2. エンジン

2-1 エンジン

A: エンジンクーリングシステム

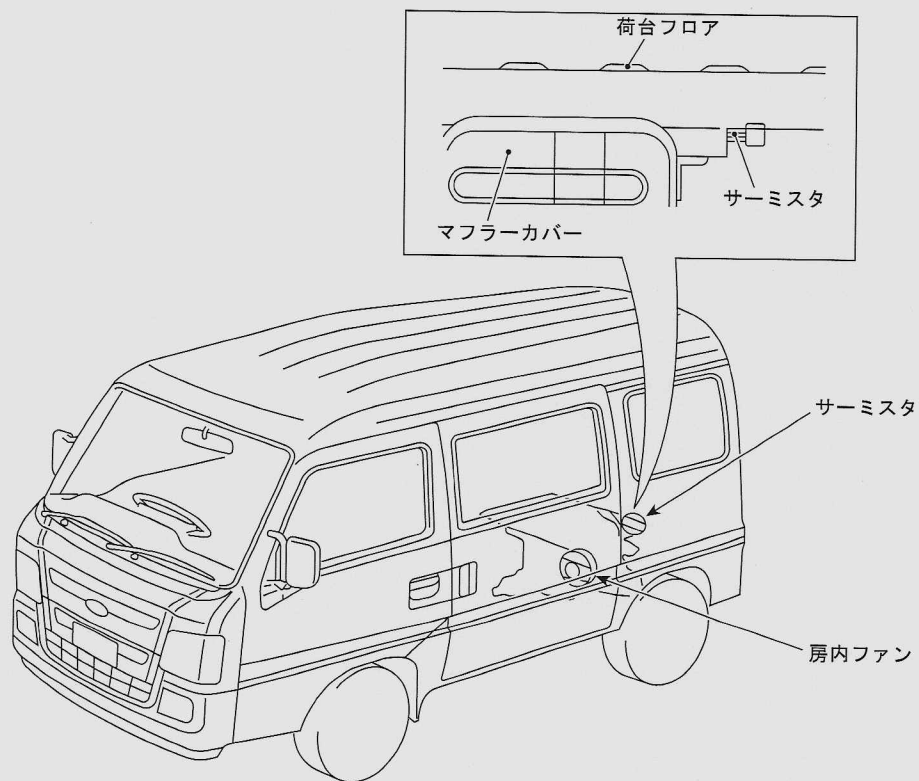
- NA 全車に、房内ファン制御用のサーミスタを追加しました。(SC 車は装着済み)
- 房内ファン作動システムを変更することにより、エンジン OFF 後の房内ファン制御の品質が向上しました。(NA 全車) (エンジン OFF 後も、条件により房内ファンが回り作動音がすることがあります。)

従来車 (NA 車): タイマー作動 (エンジン OFF 後も水温 96°C 以上または吸気温 53°C 以上の場合、最大 15 分作動)

新型車 (全車): 房内温度センシングによる温度上昇時のみファン作動
